Rapport de contrôle d'installations électriques à basse et à très basse tension

RÉF. 151/2024/55895/01:1

DATE DU CONTRÔLE 20/02/2024 AGENT VISITEUR Soufian Rozaine
 ADRESSE DU CONTRÔLE Lenneke Marelaan 34 (étage 4ème étage) - 1932 Sint-Stevens-Woluwe TYPE DE CONTRÔLE Visite de contrôle vente ancienne installation (8.4.2)

CONCLUSION : NON CONFORME

Croquis de position élémentaire et descriptif sommaire des tableaux

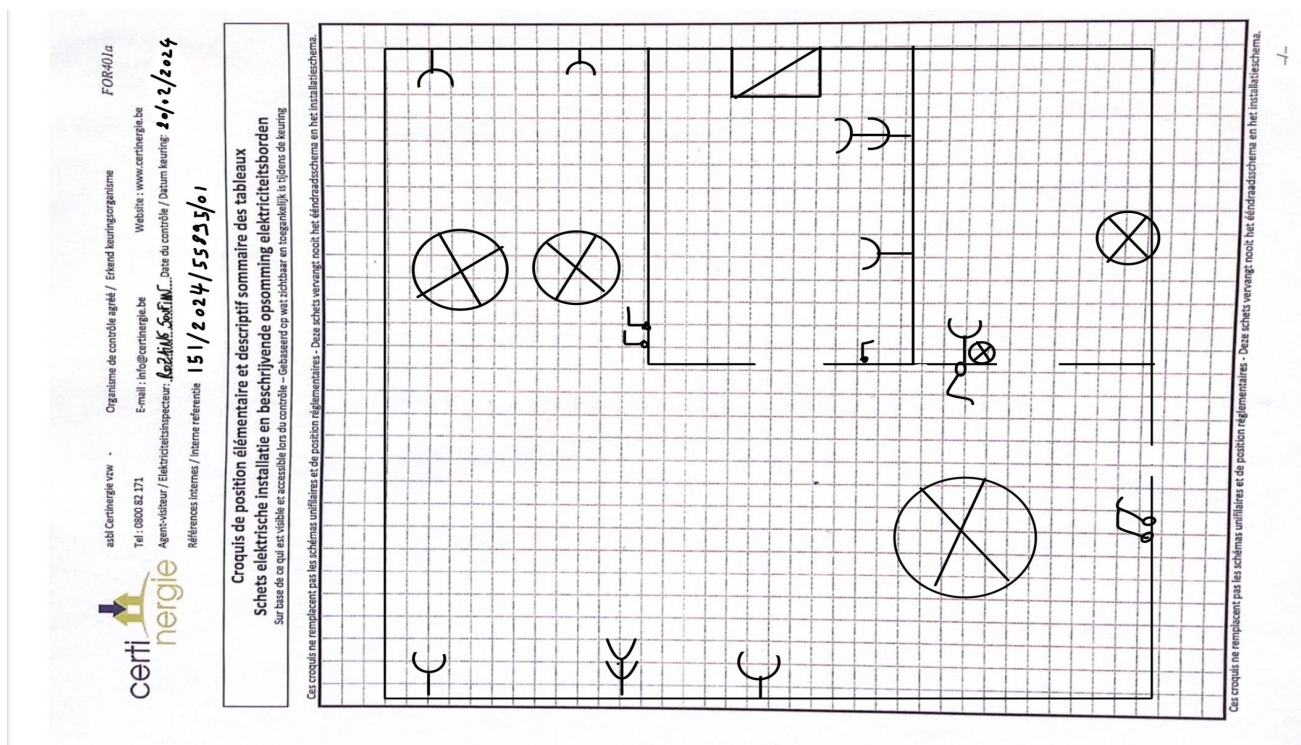
- La couleur bleu clair n'est pas réservée au neutre, ici présent. - 5.1.6.2.
- La continuité du PE vers les contacts de terre des socles de prise et/ou vers des appareils de classe 1 à poste fixe et/ou des liaisons équipotentielles (principales, supplémentaires) n'est pas réalisée. - 6.4.6.4.;6.5.7.2.

- La tension d'alimentation n'est pas indiquée clairement de manière apparente sur chaque tableau de répartition et de manoeuvre. - 3.1.3.3.a
- Les tableaux de répartition ne sont pas accessibles ou démontables. - 5.3.5.1.

- Il manque des obturateurs dans le tableau électrique. - 4.2.2.1.;4.2.2.3.
- Il n'y a pas de dispositif différentiel placé à l'origine de l'installation électrique. - 4.2.4.3.

- Les bases de fusibles/disjoncteurs à broches ne sont pas équipées d'éléments de calibrage. - 5.3.5.5.
- Un ou des socles de prises de courant ne comportent pas une sécurité enfant. - 4.2.2.3.

- Les connexions ne sont pas réalisées de manière sûre selon les règles de l'art et leur continuité n'est pas assurée en tout temps. - 5.4.3.4.
- Les schémas unifilaires et/ou plans de position ne sont pas présents. - 3.1.2.;6.4.6.;6.5.7.;9.1.2.

- Les circuits, les appareils de coupure et/ou les dispositifs de protection ne sont pas repérés de manière claire et visible. - 3.1.3.
- Le degré de protection d'enveloppe(s) n'est pas au moins égal à IPXX-B. - 4.2.2.1.;4.2.2.3.

- Un dispositif de protection à courant différentiel-résiduel à haute ou très haute sensibilité ne protège pas comme il se doit certains circuits où l'eau est présente (facteur d'influences externes AD2 ou plus = locaux humides). - 4.2.4.3.
